เรื่อง	แนะนำการแก้ไขปัญหาแหนบมีเสียงดัง	หมวด
รุ่นรถ	รถยนต์อู่ซู All New D-MAX ตั้งแต่รุ่นปี 2012	ระบบรองรับน้ำหนัก

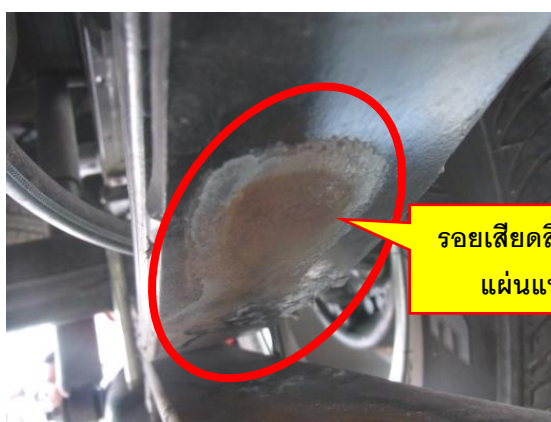
เกิดเสียงดังที่แหนบ ขณะรถวิ่งบนทางขรุขระ

เกิดจากการเสียดสีกันระหว่างแผ่นแหนบ โดยสังเกตจากรอยเสียดสีที่ผิวสัมผัสระหว่างแผ่นแหนบ ดังภาพตัวอย่าง

กรณีที่ตรวจสอบลักษณะอาการปัญหาดังกล่าวแล้วยืนยันว่า เกิดจากการเสียดสีระหว่างแผ่นแหนบ ให้ทำการแก้ไข โดยเปลี่ยนแผ่นแหนบช่วยแบบใหม่ พร้อมทั้งติดตั้งตัวรองกันเสียง ตามรายละเอียดดังต่อไปนี้

ภาพตัวอย่างการติดตั้งตัวรองกันเสียงเข้ากับแผ่นแหนบช่วยแบบใหม่

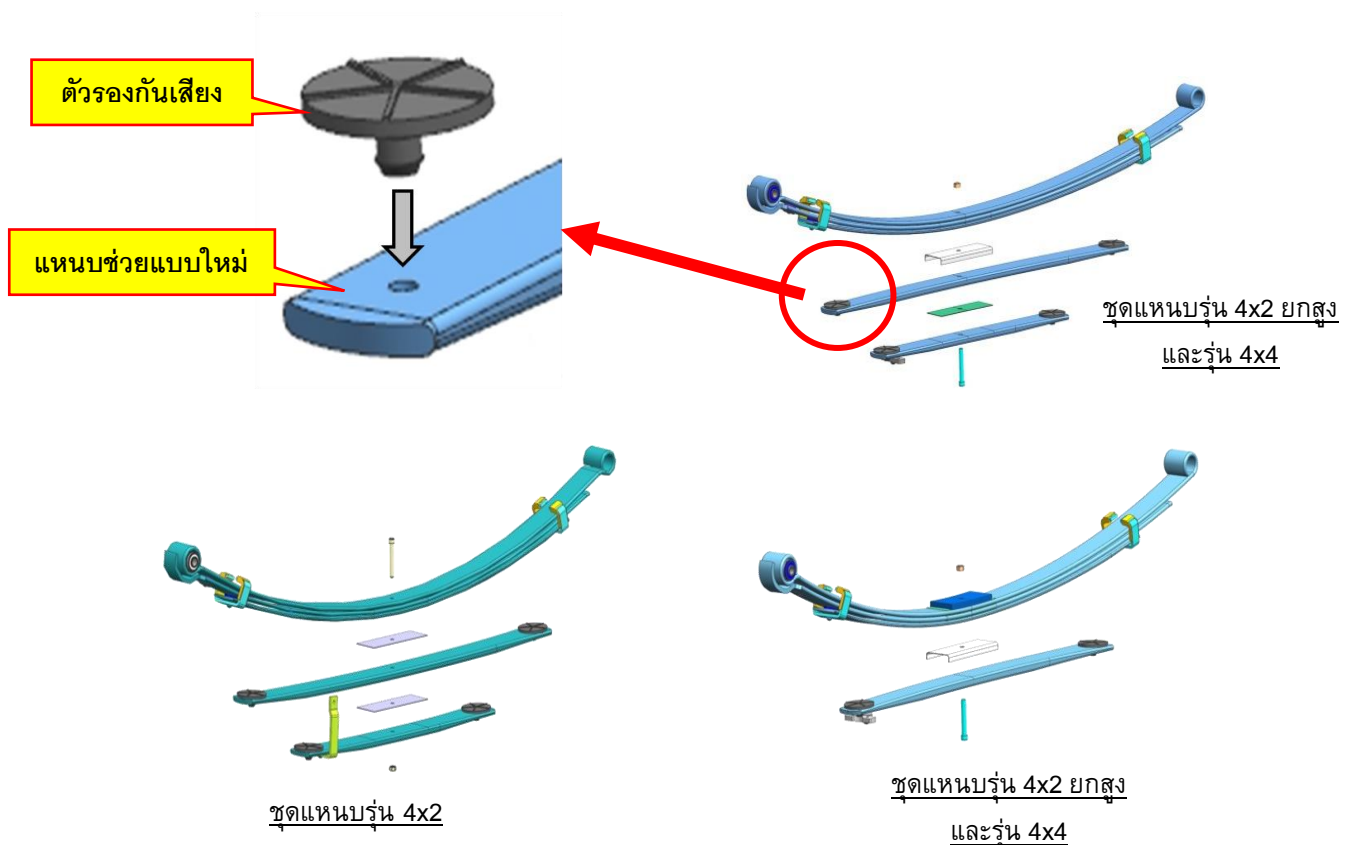
ทำการติดตั้งตัวรองกันเสียงเข้ากับแผ่นแหนบช่วยแบบใหม่ ตามภาพตัวอย่าง โดย
